Objet : IXELLES. Avenue Arnaud Fraiteur – pont « Fraiteur ».
Demande de permis portant sur le renouvellement du tablier du pont
(Dossier traité par Martial Resibois, DU)

Permis d'urbanisme

En réponse à votre courrier du 25/07/2018 sous référence, nous vous communiquons *les remarques* formulées par notre Assemblée en sa séance du 22/08/2018.

La configuration projetée :

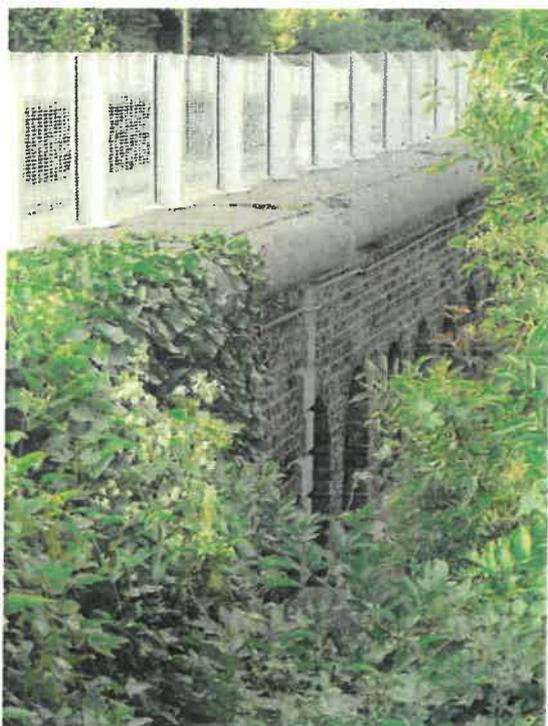
Par contre, la CRMS estime que l'intervention ne respecte pas suffisamment l'intégrité patrimoniale du bien. En effet, les parapets en maçonnerie et pierre bleue sont démolis, les frises d'arcatures et corbeaux sont démolis, les évasements du tablier en ses extrémités sont effacés. En outre, le nouveau tablier présente de part et d'autre un porte-à-faux de 2,3m en béton, couronné par un dispositif imposant au vocabulaire résolument contemporain et irréversible.

La Commission demande de réévaluer l'ampleur de l'intervention compte tenu des nécessités de sécurité mais aussi de la valeur patrimoniale du pont. Elle demande de conserver un maximum de maçonneries existantes afin que l'esthétique du pont et sa logique constructive soient garanties. Elle demande un travail fin d'intégration des nouveaux dispositifs aux caractéristiques architecturales et techniques du pont. A cet égard la CRMS estime que plusieurs alternatives sont possibles, par exemple par l'ajout de passerelles indépendantes de la structure existante du pont, impliquant des adaptations

La CRMS demande de veiller à ce que le(s) nouveau(x) dispositif(s) ne concurrence(nt) pas l'ouvrage ancien et permette(nt) une lisibilité maximale de ce dernier.
